Oggetti: Piano degli interventi di adeguamento della viabilità statale in provincia di Belluno per l'evento sportivo Cortina 2021.
Intervento n. 11 - S.S. 51 "di Alemagna" - Attraversamento di Valle di Cadore.
Rif. [ID: 4460] decreto di compatibilità ambientale n.148 del 22/07/2020 e Verifica del Piano di Utilizzo Terre, ex D.P.R. 120/2017, art. 9.

Intervento n. 09 - S.S. 51 "di Alemagna" - Attraversamento di Tai di Cadore.

Trasmissione nota di precisazioni.

APPENDICE I

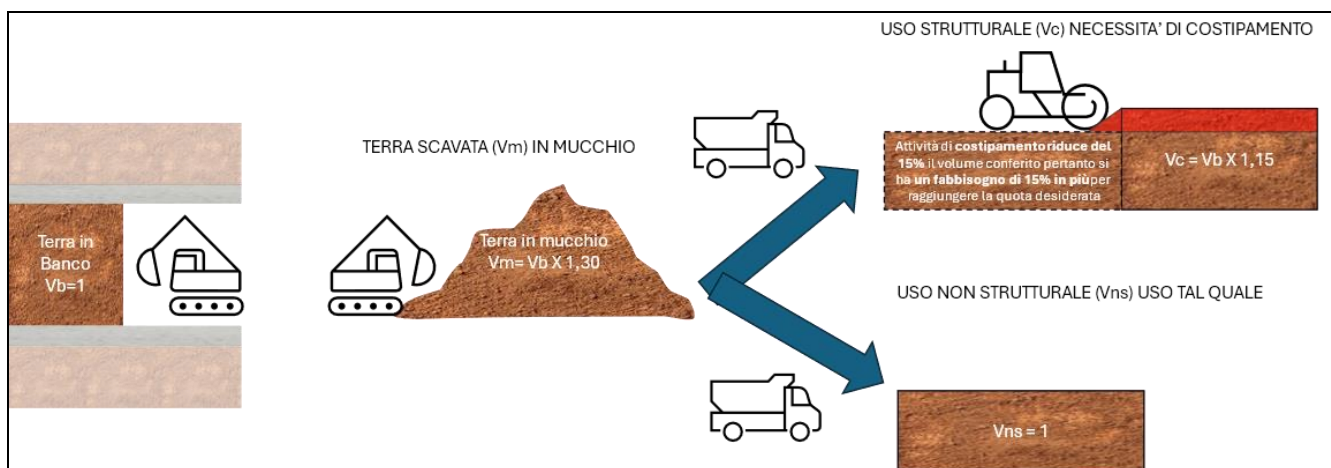
1. PUT di VALLE: Definire le percentuali di conferimento tra il sito Cava Damos 2 ed il sito Olivotto
2. PUT di VALLE: Esplicitare i calcoli relativi al passaggio tra le tabelle in banco e le tabelle in mucchio, con il relativo passaggio di rigonfiamento-ricostipamento
3. PUT di TAL: Chiarire gli aspetti di cui al punto 1 e 2,

1. In merito alla percentuale di materiale conferito presso il sito Cava Damos 2 rispetto al Sito Olivotto ad oggi si ipotizza, a titolo meramente esemplificativo, una percentuale così ripartita:

- 80% Cava Damos 2
- 20% Olivotto

Si specifica, come per altro concordato in sede di riunione che detta percentuale è prettamente indicativa e non costituisce un obbligo specifico e che detta percentuale sarà "consuntivata" alla fine del processo di chiusura del PUT

2. in merito al passaggio banco - mucchio appare opportuno specificare meglio la logica utilizzata. In particolare, dal punto di vista progettuale, i calcoli ed i relativi computi metrici sono sempre esplicitati in banco.

Detta convenzione tuttavia comporta nella realtà la necessità di effettuare alcuni passaggi che possono essere così rappresentati.

In sintesi la terra scavata passa dal volume in banco (1) al volume in mucchio (1,30). Il passaggio successivo dipende dall'uso che se ne fa della terra. Per usi strutturali (V_c) occorre ricompattare il terreno con più passaggi il che comporta una riduzione del volume nell'ordine di grandezza stimato del 15%.
